IDEC ANNOUNCEMENT

公告号: A20-007

BX系列I/O端子台规格之更改

现时	更改后
<p>JE1* 连接器</p> 	<p>XG4* 连接器</p> 
<p>JE1* 连接器</p> 	<p>XG4* 连接器</p>

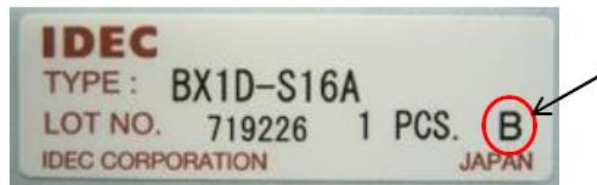
由于 JE 系列连接器停售，所以 I/O 端子台和电缆用的连接器由 JE1*系列更改为 XG4*系列。

注：在结构上，现时和更改后的母板可以一并使用。但使用前，请进行测试。其他规格不变。
